I Результаты обследования:

1. Территории, прилегающей к зданию (участка)

КГА ПОУ «ДИТК» - Учебный корпус - 692441, Приморский край, г. Дальнегорск, пр. 50 лет Октября, д. 18

Φοτο 1

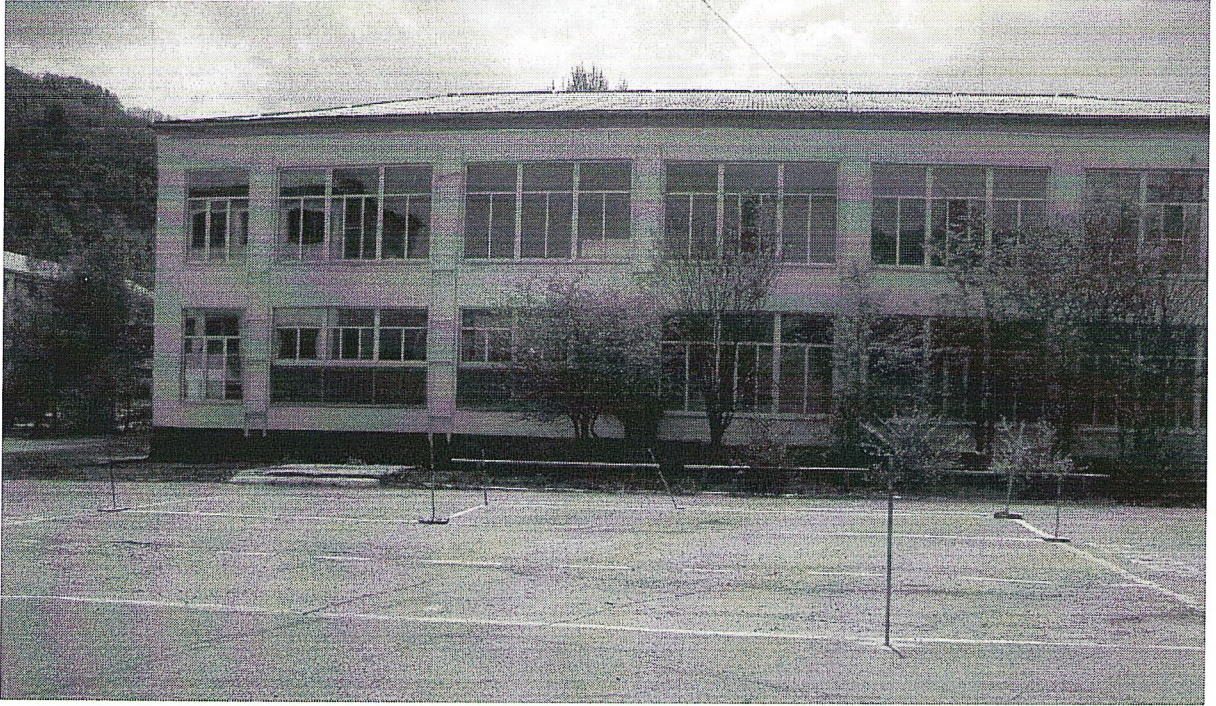
№	Наименование функционально – планировочного элемента	Наличие элемента			Выявленные нарушения и замечания		Работы по адаптации объектов	
		Есть/нет	№ на плане	№ фото	Содержание	Значимо для инвалида (категория)	Содержание	Виды работ
1.1	Вход (входы) на территорию	есть		1,2	Есть тактильные средства на покрытии пешеходного пути	По зрению		
1.2	Путь (пути) движения на территории	есть		3, 4	Отсутствуют тактильные средства на покрытии пешеходного пути	По зрению	Укладка тактильных средств; тактильной плитки;	несение разметки
1.3	Лестница (наружная)	есть		3	Есть пандус, перила	С нарушением ОДА		
1.4	Пандус (наружный)	есть		4	Есть пандус	С нарушением ОДА		
1.5	Автостоянка и парковка	есть		2	Есть зона для парковки	Для всех		
	ОБЩИЕ требования к зоне				Поверхность пути. Зоны для парковки автомобиля инвалида

Комментарий к заключению: участок, прилегающий к объекту находится в ведении учреждения, для выполнения работ по адаптации и обустройству территории кроме текущего ремонта (укладка тактильных средств).

Наименование структурно – функциональной зоны	Состояние доступности(к пункту 3.4. Акта обследования ОСИ)	Приложение		Рекомендации по адаптации
		№ на плане	№ фото	
Территории, прилегающей к зданию (участка)	Доступно условно	-	1, 2	текущий ремонт

Фото 4

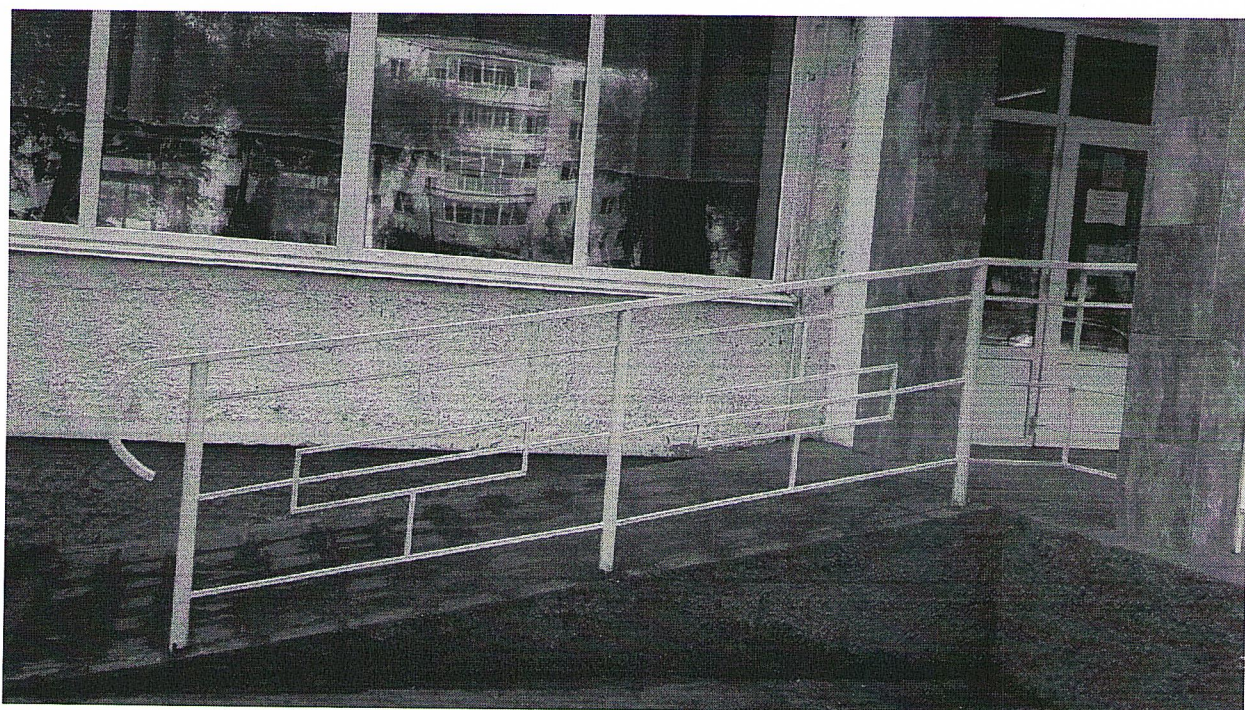
2.1	Лестница (наружная)	есть		3	Есть пандус	Нарушения ОДА	несение разметки	несение разметки
2.2	Пандус (наружный)	есть		4	Есть пандус	Нарушения ОДА	Укладка тактильных средств; несение разметки

2.3	Входная площадка (перед дверью)	есть		3,5,6	Кнопка вызова персонала, Вывеска шрифтом Брайля	Нарушения ОДА, по зрению	Укладка тактильных средств; несение разметки

Комментарий к заключению: Для инвалидов с нарушением ОДА доступно условно. Требуется доработка – Укладка тактильных средств; нанесение разметки.

Фото 7

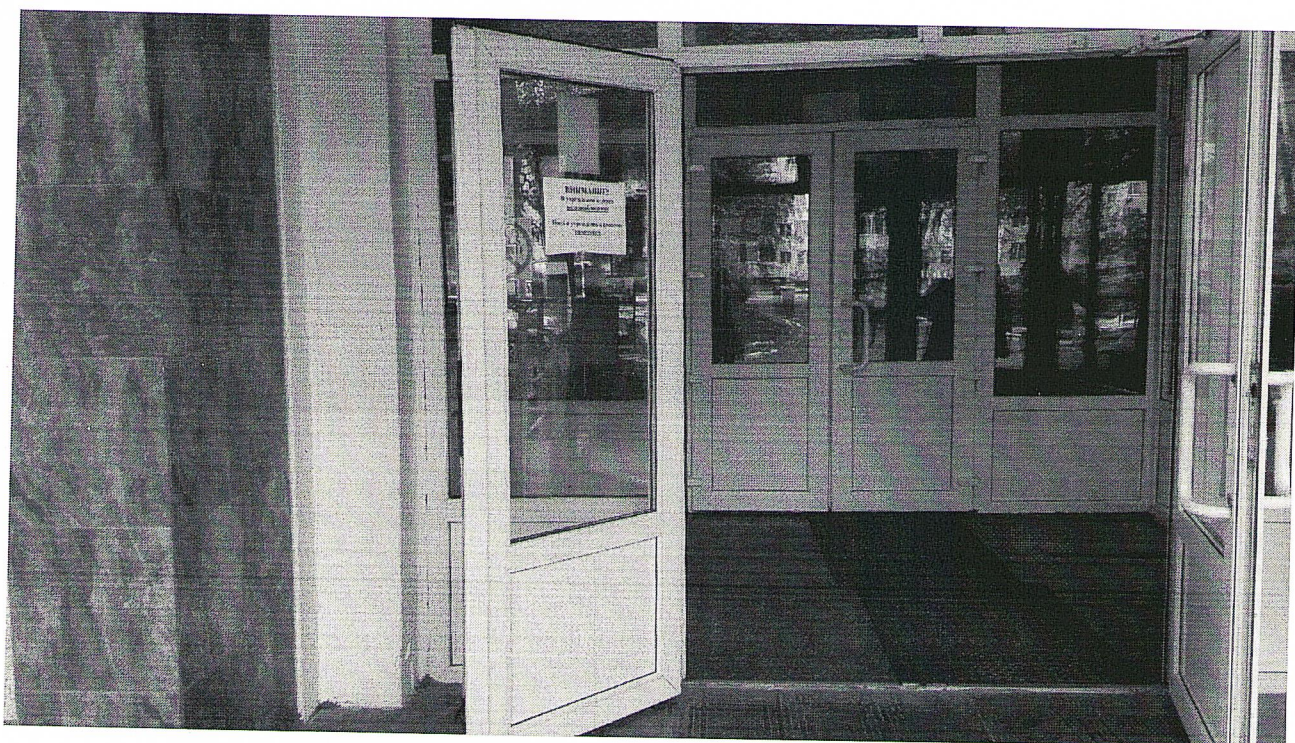
2.4	Дверь (входная)	есть		7	Ширина дверного проема не менее 0,9 м., имеется порог, нет крепления двери обеспечивающего задержку автоматического закрытия продолжительностью не менее 5 сек.	Нарушения ОДА

Фото 8

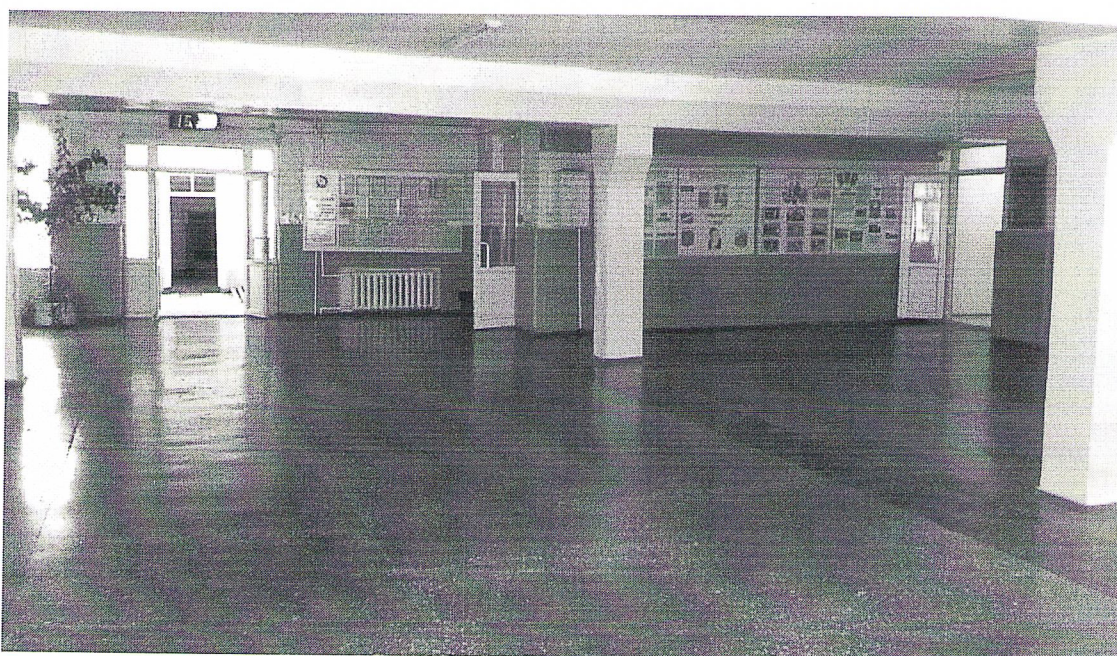
3.1	Коридор (вестибюль, зона ожидания, галерея)	Есть		7, 8, 9, 10	Отсутствуют горизонтальные поручни	По зрению	Установить поручни; Укладка тактильных средств; несение разметки	Укладка тактильных средств; несение разметки

Комментарии к заключению: В учебном корпусе необходимо коридоры оборудовать горизонтальными поручнями. Лестницы в здании оборудовать пандусом. Требуется укладка тактильных средств; несение разметки.

Фото 13

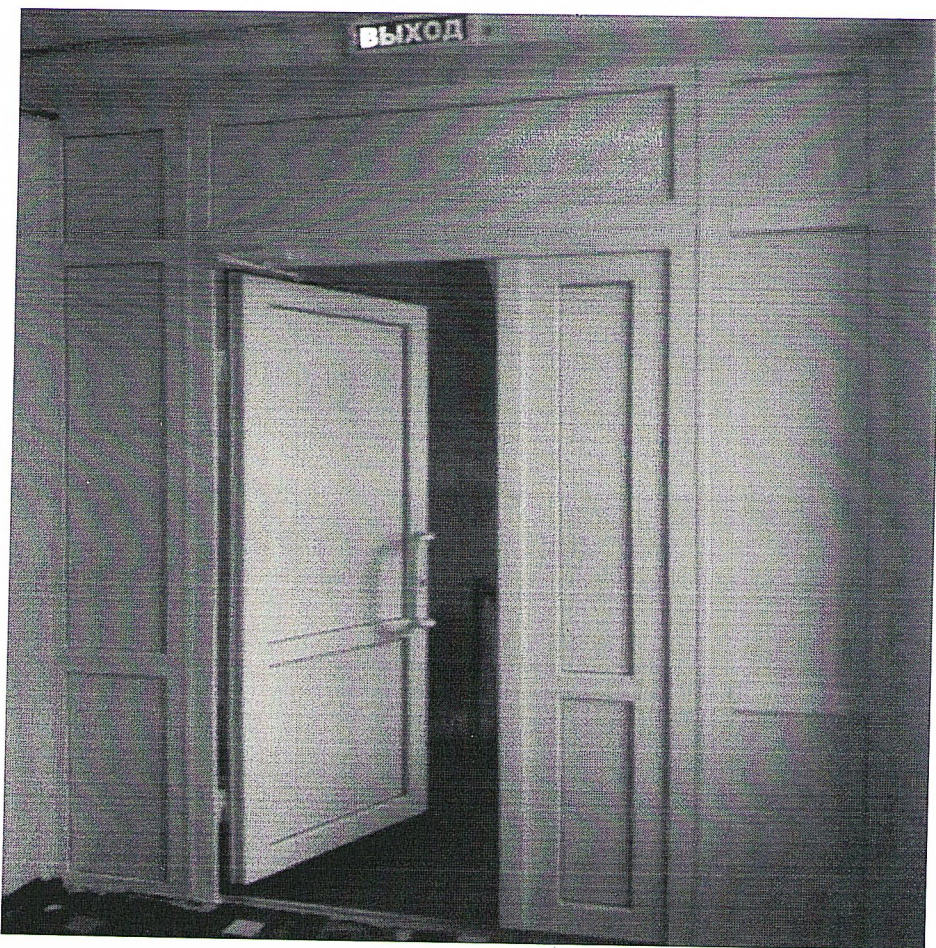
3.3	Пандус (внутри здания)	Нет			-			
3.4	Лифт пассажирский (или подъемник)	Нет			-			
3.5	Дверь	Есть		11, 12, 13, 14	Распашные	Нарушение ОДА		
3.6	Пути эвакуации (т.ч. зоны безопасности)	Есть		14, 15	Ширина дверных проемов не менее 0,9 м., лестницы не оборудованы пандусом	Нарушение ОДА	Лестницы оборудовать пандусом	Укладка тактильных средств; несение разметки
	ОБЩИЕ требования к				Оборудованы коридоры	По зрению,		Укладка

Фото 18

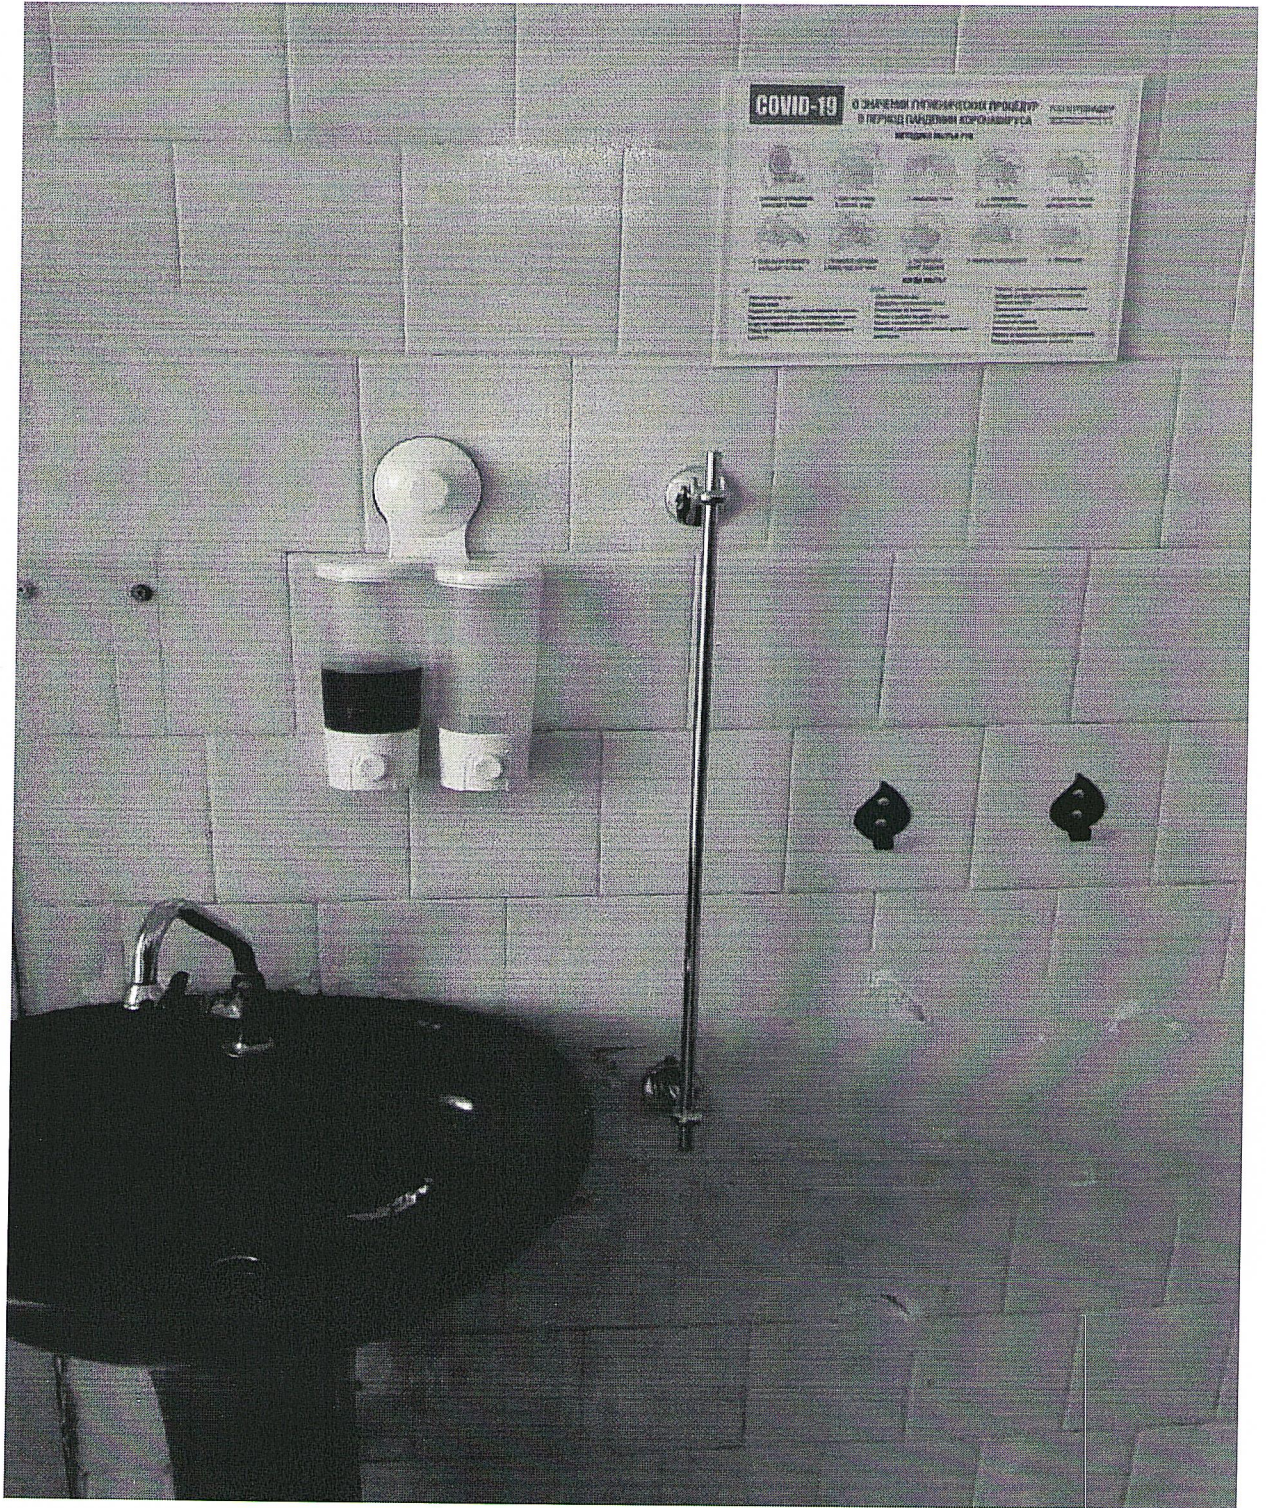
№	Наименование функционально – планировочного элемента	Наличие элемента			Выявленные нарушения и замечания		Работы по адаптации объектов	
		Есть/нет	№ на плане	№ фото	Содержание	Значимо для инвалида (категория)	Содержание	Виды работ
5.1	Туалетная комната	Есть		17, 18	Нет кнопки вызова персонала	Нарушения ОДА	Установить кнопку вызова персонала	
5.2	Душевая/ ванная комната	есть			Нет кнопки вызова персонала		Нет кнопки вызова персонала	
5.3	Бытовая комната (гардеробная)	есть						
	ОБЩИЕ требования к зоне				Наличие кнопки вызова персонала	Нарушения ОДА; зрения	Укладка/нанесение тактильных знаков

Комментарий к заключению: установить кнопку вызова персонала входной двери; в туалет; душевую; Укладка/нанесение тактильных знаков по пути движения.

Фото 19

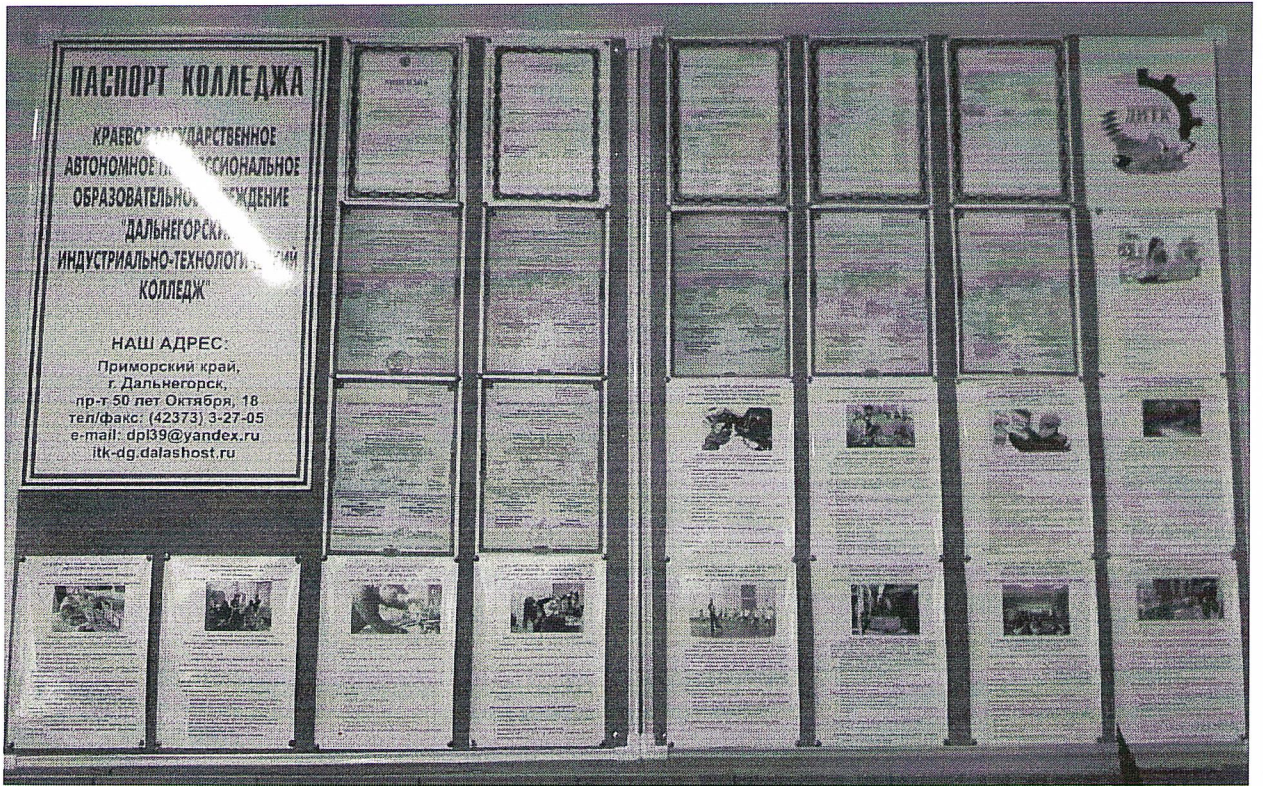
№	Наименование функционально – планировочного элемента	Наличие элемента			Выявленные нарушения и замечания		Работы по адаптации объектов	
		Есть/нет	№ на плане	№ фото	Содержание	Значимо для инвалида (категория)	Содержание	Виды работ
6.1	Визуальные средства	Есть		19, 20	Не выявлены	По слуху ОДА		
6.2	Акустические средства	Нет			Отсутствие звуковых сигналов информации в местах движения и получения услуги	По зрению	Установка устройств звуковых сигналов информации	
6.3	Тактильные средства	Нет			Отсутствие тактильных средств информации в местах движения и получения услуги	По зрению	Разместить тактильные средства информации	
	ОБЩИЕ требования к зоне				Наличие звуковых и тактильных средств информации	По зрению, слуху

Комментарий к заключению: при проведении запланированных мероприятий по установке информационных систем, тактильной разметки объект будет доступен (ДУ) для всех категорий инвалидов.
